志賀原子力発電所2号炉 敷地周辺の地質・地質構造について

敷地近傍の断層の評価
(コメント回答)
追加資料

2023年6月29日
北陸電力株式会社

2.2.2 敷地周辺の活断層評価フローにおける断層oの評価について (第1105回審査会合における説明内容)

2.2.2 (5)-4 断層。OS-5.5' 孔 - 最新面とI/S混合層との関係(範囲A) -

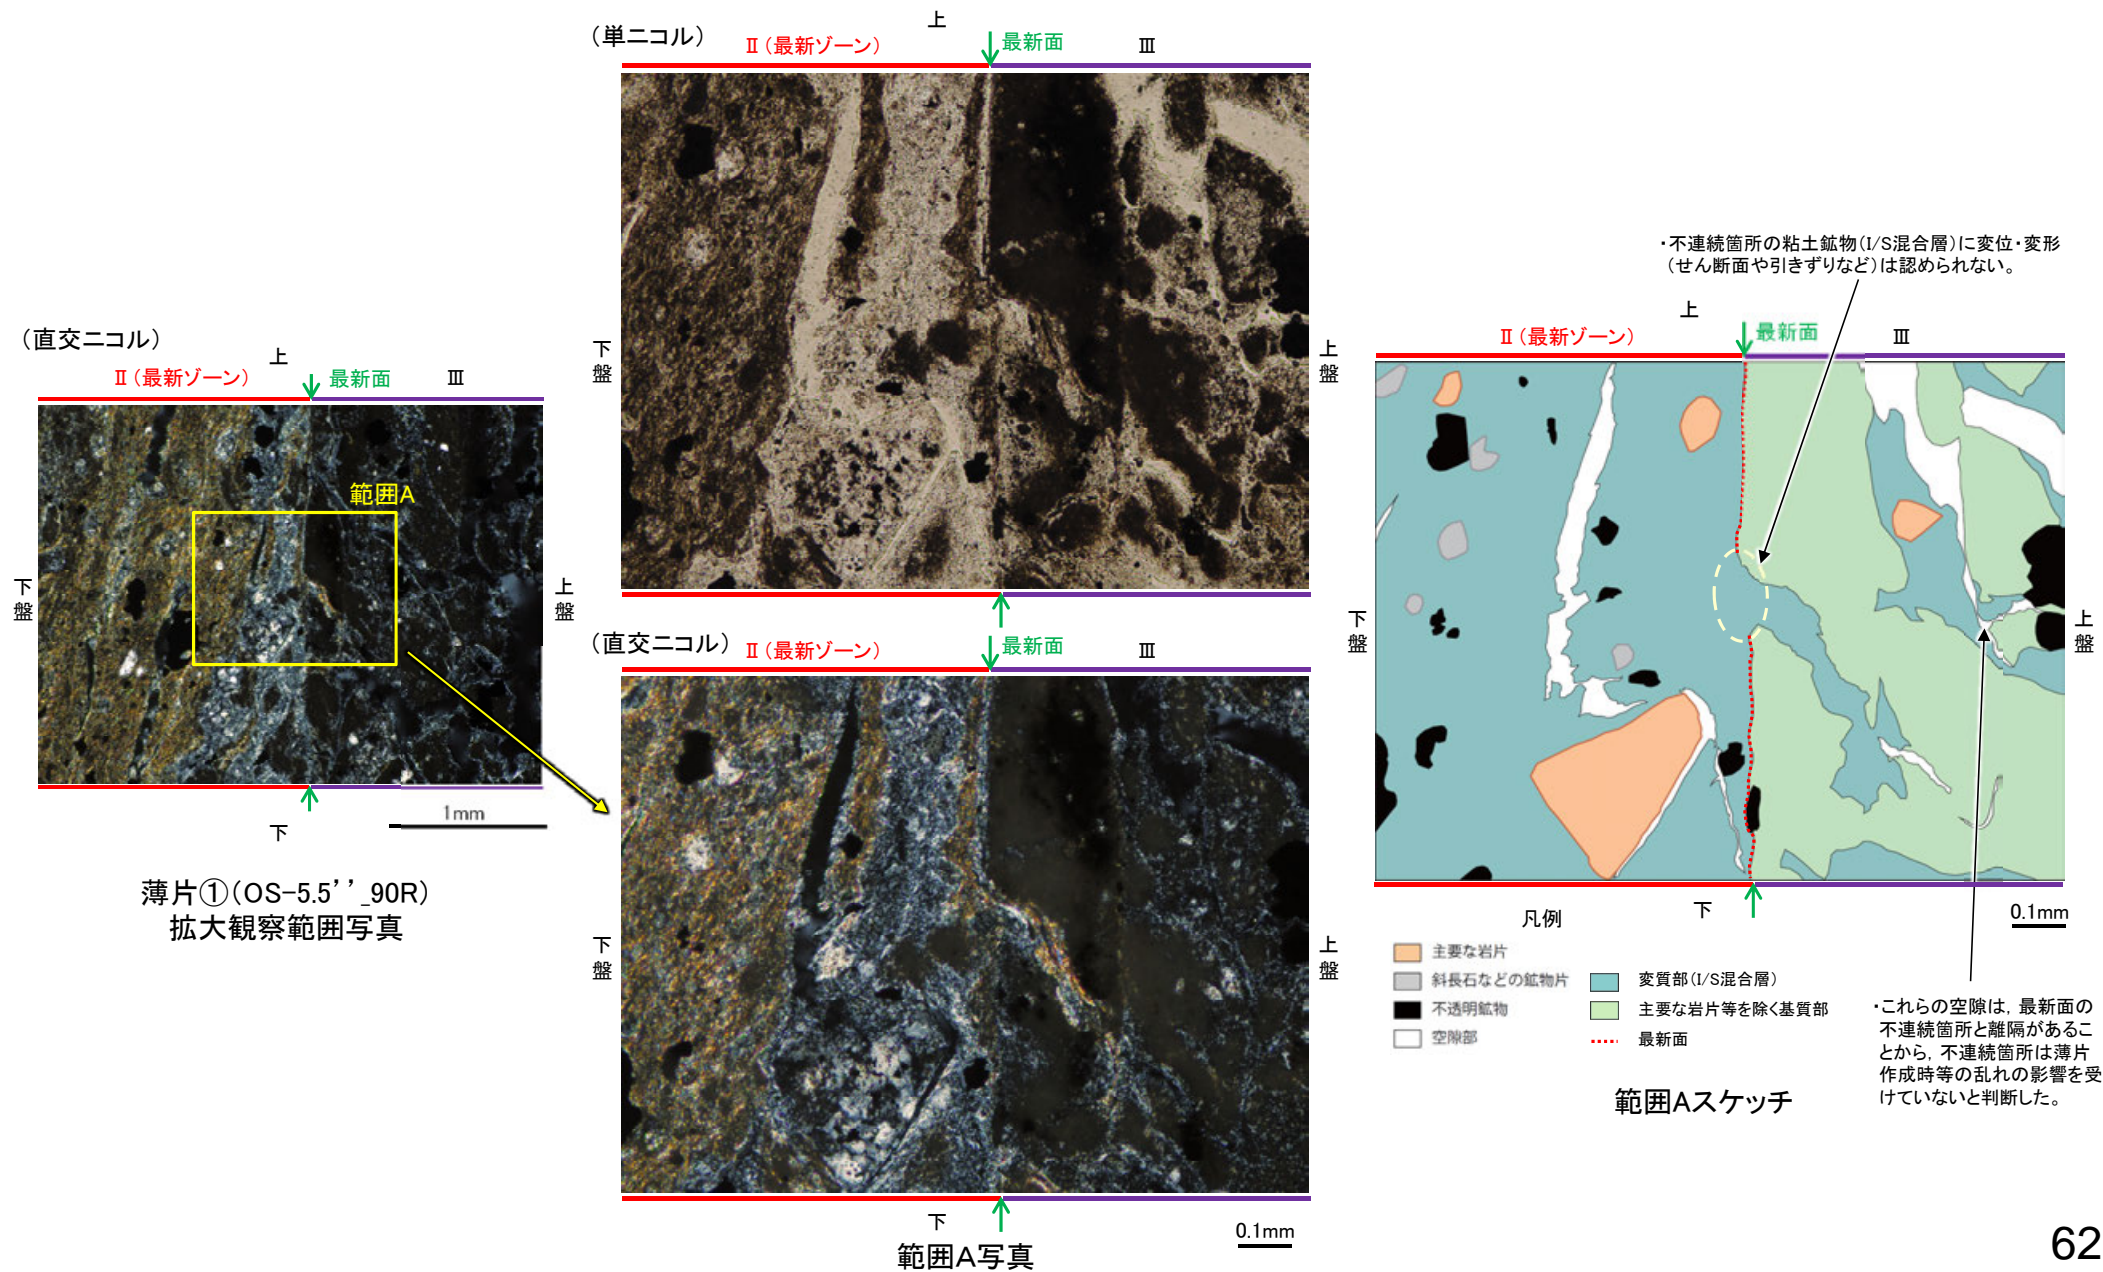
コメントNo.49の回答

○薄片①の範囲Aにおいて詳細に観察した結果、粘土鉱物(I/S混合層)が最新面を横断して分布し、最新面が不連続になっており、不連続箇所の粘土鉱物(I/S混合層)に変位・変形は認められない。

○なお、不連続箇所においてI/S混合層生成以降の注入現象の有無を確認した結果、弓状構造や粒子の配列などの注入の痕跡は認められない。
